図面・計画書添付書

椙山女学園　星が丘キャンパス大学会館食堂リニューアル工事

食堂床タイル割付図

食堂床タイル割付図-1/2

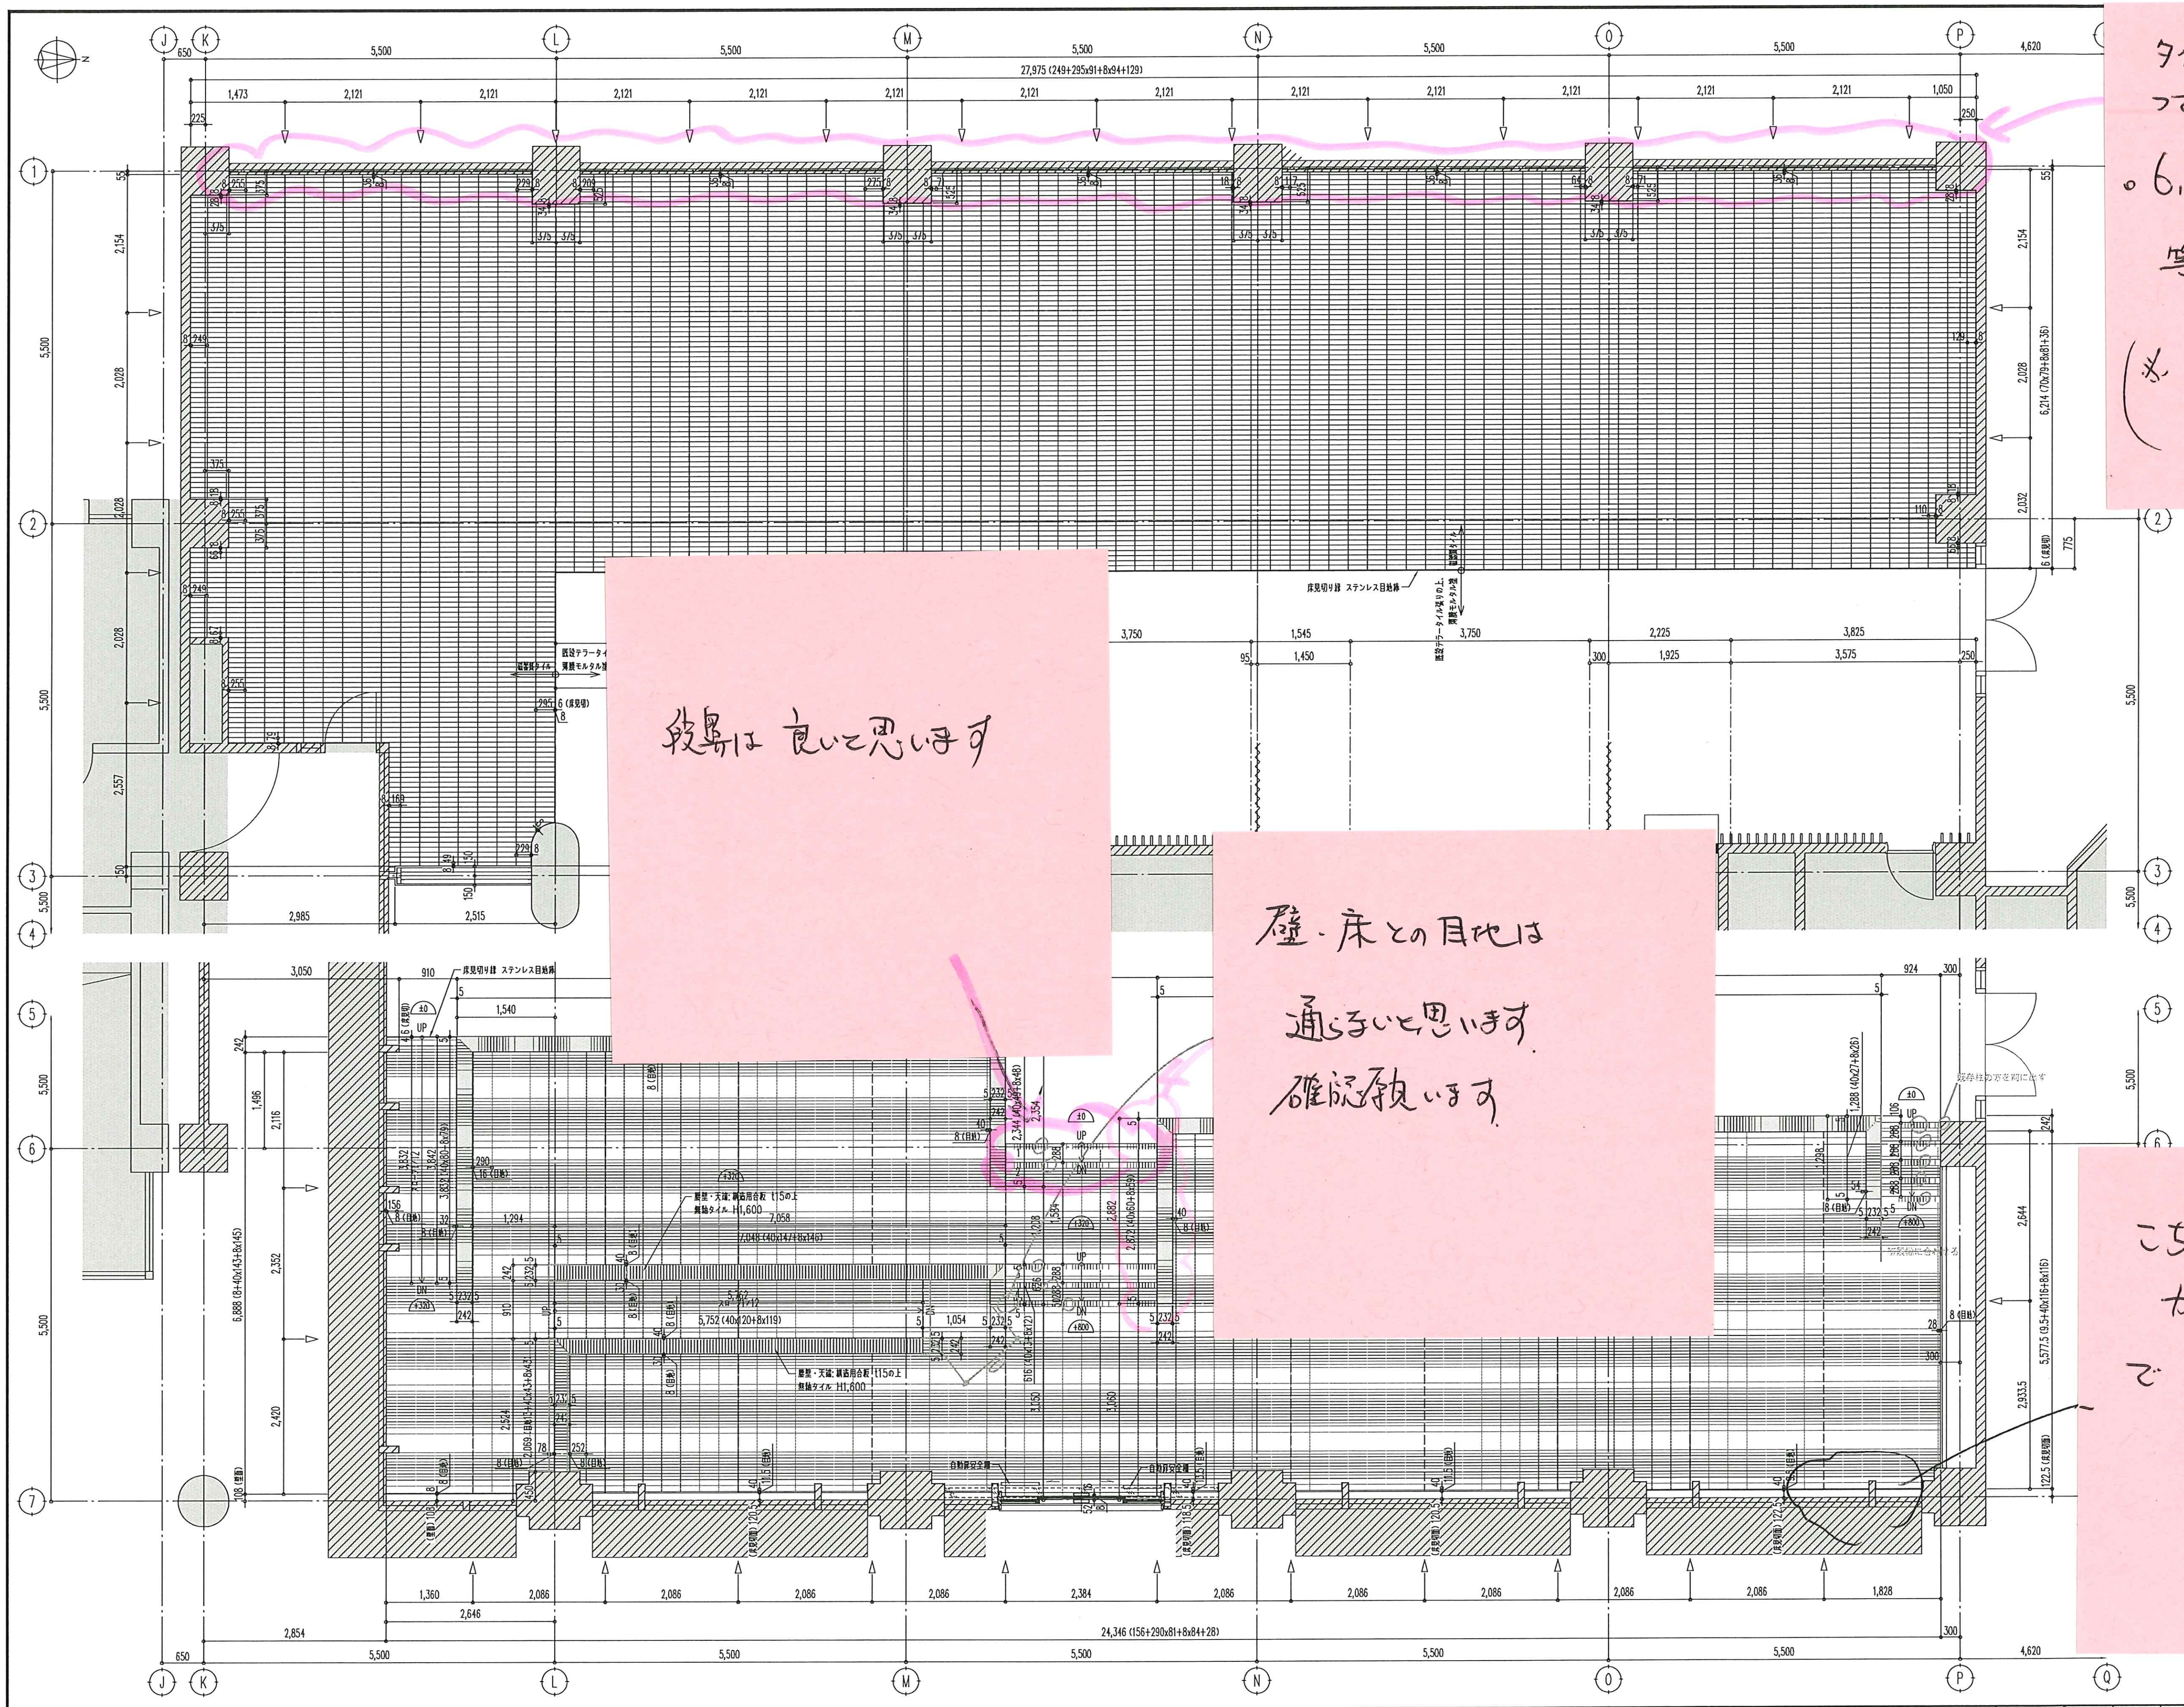
タイルの長辺が、カット物になっております。

・6,214 = (70×80 + 7.58×81)

等に変更お願いします。

（※ バラで張るので、目地巾は自由です。）

段差は良いと思います

壁・床との目地は通らないと思います。確認願います。

こちらの端部は、カット無しで割れているでよかったでしょうか？
